Protocollo n. 4121/LB6

Provincia di Torino

OGGETTO: Revisione del PRG del Comune di CERCENASCO
Osservazioni al Rapporto Ambientale (RA)

Fig.1 Aree di trasformazione di nuova previsione

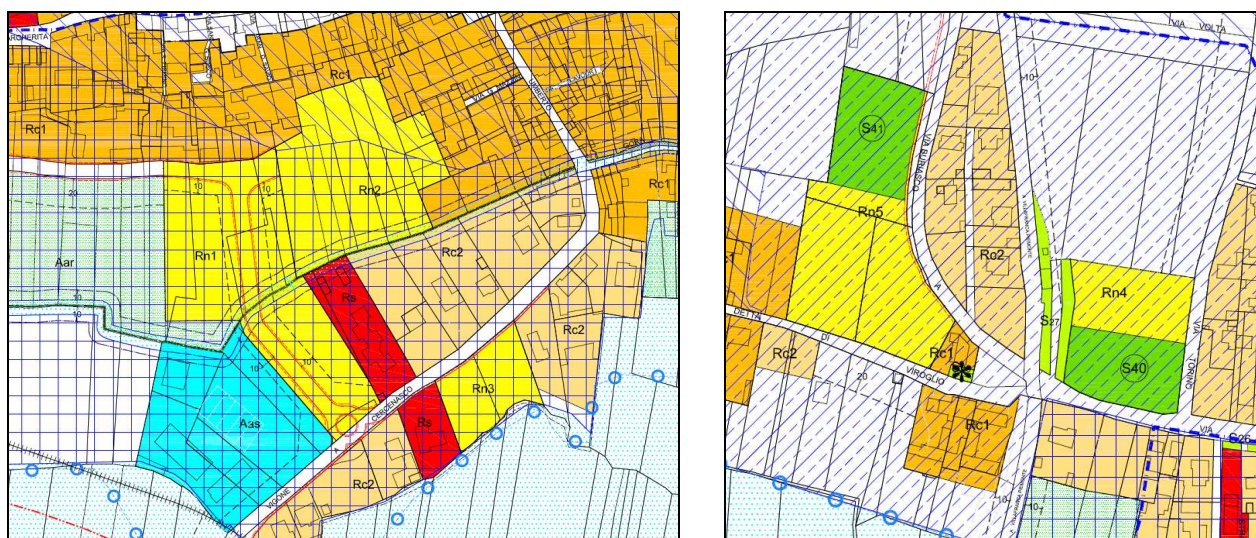
Dalla documentazione presentata emergono **notevoli criticità relative alle espansioni residenziali sopra descritte**, in quanto:

- costituiscono nuovi ambiti urbanistici di espansione allineati lungo l'asse stradale (esistente e in progetto)

- interessano suoli di pregio classificati in classe II di capacità d'uso dei suoli
- ricadono in ambiti al di fuori del tessuto urbano esistente (fenomeno sprawling)

- interessano il corridoio di connessione ecologica del Torrente Lemina
- come ricordato nella documentazione presentata *"(...) negli ultimi anni si sono manifestati problemi non indifferenti di carattere idrogeologico, in concomitanza con eventi di forti precipitazioni, che hanno clamorosamente confermato le criticità presenti sul territorio comunale, legate alla presenza di falda freatica superficiale e alla possibilità di esondazione delle acque del torrente Lemina (...) "e che (...) la tracimazione delle acque in caso di eventi alluvionali consistenti è ineliminabile, a causa della ridotta sezione dell'alveo del torrente, che non è in grado per tutto il suo corso, e non solo per il tratto che interessa il territorio comunale di Cercenasco, di smaltire l'apporto del bacino montano e collinare, e a causa della sua pendenza, che non consente il ritorno in alveo delle acque tracimate"*

Si ricorda che ai sensi dell'art. 17 delle NdA del PTC² sono da escludersi, ai fini della realizzabilità di nuovi insediamenti: i terreni di I e II Classe di Capacità d'Uso dei Suoli (carte dei suoli IPLA a scala 1:50.000), le aree a rischio idrogeologico individuate dalle analisi connesse (adeguamento al PAI) agli strumenti urbanistici comunali e le aree con colture a forte dominanza paesistica; si invita pertanto l'Amministrazione Comunale a valutare attentamente ed eventualmente rivedere, **sia per dimensione** (le previsioni relative alle nuove residenze verrebbero a configurare un aumento della popolazione insediabile di circa 300 abitanti, che si considerano eccessivi rispetto al trend descritto - dal 2001 al 2010 si è passati da 1.777 a 1.864 abitanti nel Comune) **che localizzazione**, le suddette scelte di crescita residenziale operate nella presente Revisione, in modo da ridefinire una crescita urbanistica di effettivo completamento all'edificato esistente come indicato tra gli obiettivi dalla stessa Revisione e negli obiettivi del PTC².

Qualora tuttavia **per motivi di pubblico interesse, opportunamente motivati**, non siano possibili dimensionamento e localizzazioni alternative, dovrà comunque essere il mantenimento della connessione ecologica mediante opportuni interventi di mitigazione e compensazione da riportare nella parte normativa del piano. Inoltre in merito alla sostenibilità ambientale degli insediamenti residenziali si richiede che nelle NdA siano esplicitati i seguenti indirizzi per le nuove residenze:

- verificare le capacità in essere delle infrastrutture tecnologiche, in particolare dei collettori fognari e della rete dell'acquedotto; qualora siano previste nuove tratte infrastrutturali al servizio dei nuovi insediamenti, la normativa dei PRG dovrà assicurare la contestualità o la precedenza temporale degli interventi infrastrutturali

- valutare la soggiacenza della falda acquifera (a 0-3 m dal piano di campagna), come elemento ad alto rischio di vulnerabilità e proporre delle soluzioni progettuali mitigative

- realizzare gli edifici residenziali con una tipologia edilizia ed elementi costruttivi complementare ed integrata a quella degli edifici già preesistenti al contorno

- orientare l'edificato alla predisposizione di opportune strategie di risparmio energetico e impiego di fonti rinnovabili
- mantenere permeabile la maggior superficie possibile del lotto attraverso la riduzione delle superfici asfaltate e/o utilizzo di pavimentazioni permeabili (prato armato)

- distribuire i parcheggi in maniera diffusa all'interno dell'insediamento, evitando la creazione di grandi piastre

Fig.2 Area Arn artigianale di nuovo impianto

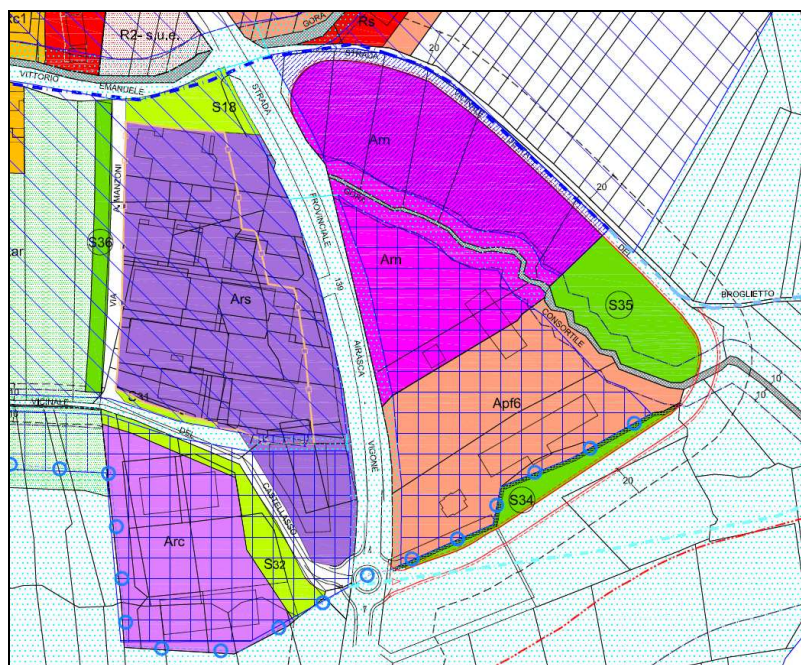
La Revisione propone **un incremento di superficie produttiva (Arn) di circa 20.560 m² e la creazione di due aree a parcheggi (S35 e S36) a servizio dell'area Arn di circa 3.804 m²**; tali interventi risultano particolarmente critici in quanto:

- il comune di Cercenasco non risulta ai sensi dell'art. 24 delle NdA del PTC² un ambito produttivo I° e II° Livello e pertanto non è ricompreso tra gli ambiti strategici per il settore produttivo ed industriale
- le aree interessate ricadono parzialmente in suoli in II classe di capacità d'uso IPLA

- interessano il corridoio di connessione ecologica del Torrente Lemina

Il PTC² prevede all'art.25 delle NdA che la *“realizzazione di nuove aree produttive è ammessa esclusivamente all'interno degli ambiti di I livello (...)”*: si invita pertanto l'Amministrazione Comunale a rivalutare la scelta dei nuovi/ampliamenti produttivi e dei parcheggi sopra citati rispetto alla realtà economico-produttiva di Cercenasco in coerenza con quanto prescritto dalle NdA del PTC² sopra citate ed eventualmente motivare maggiormente la necessità dal punto di vista territoriale, economico, ambientale e sociale di interventi di riordino e completamento produttivo.

Fig.3 Viabilità di collegamento Sud

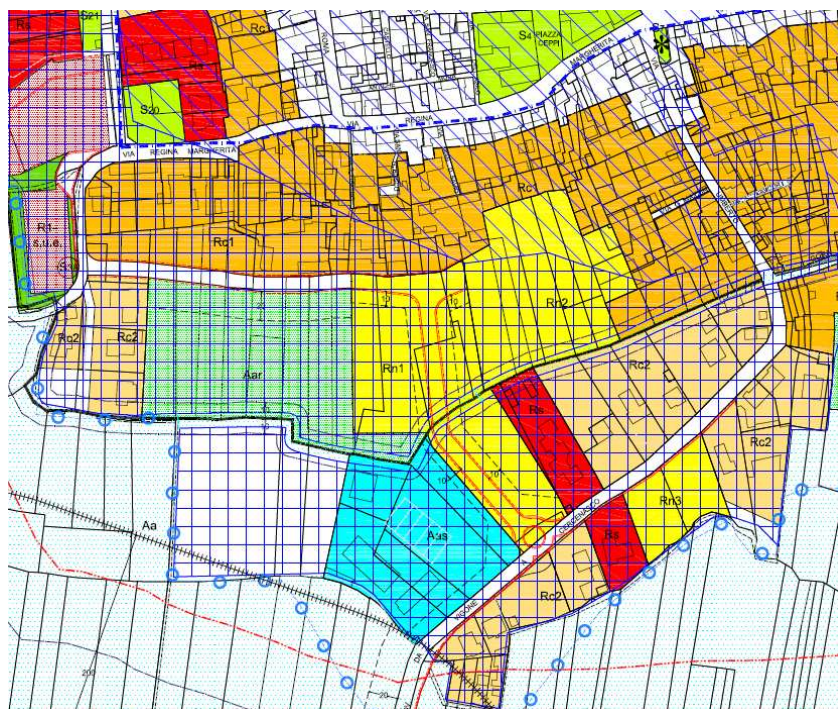
- la realizzazione di una **nuova strada di collegamento tra via Umberto I e via Regina Margherita**: tale intervento di collegamento si sviluppa interamente su suolo agricolo di pregio (II classe di capacità d'uso del suolo) e comporta la **frammentazione del territorio e della struttura fondiaria creando due ampie zone destinate all'edificazione** (la Revisione in oggetto prevede già la citata espansione residenziale Rn2 di ben 12.349 m² ad Est del nuovo tracciato e la ancora più ampia area Rn1 di circa 25.000 m² già prevista nella Variante n.2 al PRGC come R10 e riconfermata come area di nuova edificazione nella Revisione in oggetto). Si ricorda che le principali funzioni ecologico-ambientali del suolo, risorsa non rinnovabile, consistono nel mantenimento della biodiversità e della continuità ecologica anche in ambito urbano, nell'effetto filtro e tampone nei confronti degli inquinanti, nel mantenimento degli equilibri idrogeologici, nella regolazione del microclima e mitigazione dei cambiamenti climatici. Al contrario, l'impermeabilizzazione di suolo produce numerosi effetti ambientali negativi, tra i quali perdita di biodiversità, frammentazione del territorio con conseguente riduzione della continuità ecologica anche in ambito urbano, perdita di produttività agricola

Fig.3 Viabilità – Strada Vicinale del Broglietto

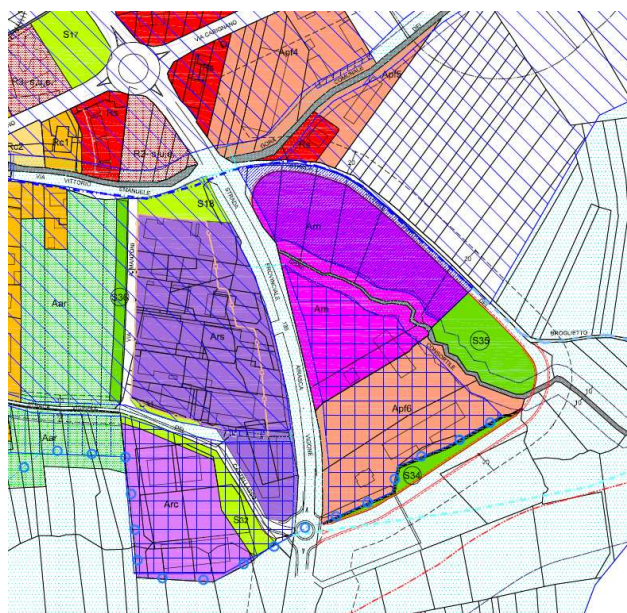
- realizzazione di una **nuova viabilità a servizio della nuova area produttiva (Arn)** che si innesterebbe sulla Strada Vicinale del Broglietto e sulla rotatoria esistente sulla SP 139: come per l'intervento viabilistico sopra descritto, anche in questo caso la strada si sviluppa interamente su **suolo agricolo di pregio** (II classe di capacità d'uso del suolo) e comporta la

creazione di un'ampia zona produttiva (20.560 m²) a cui si vanno a sommare i 3804 m² di parcheggi pertinenziali previsti dalla Revisione in oggetto e nel merito della quale si ribadiscono le considerazioni sopra espresse relative all'opportunità di creazione della stessa.
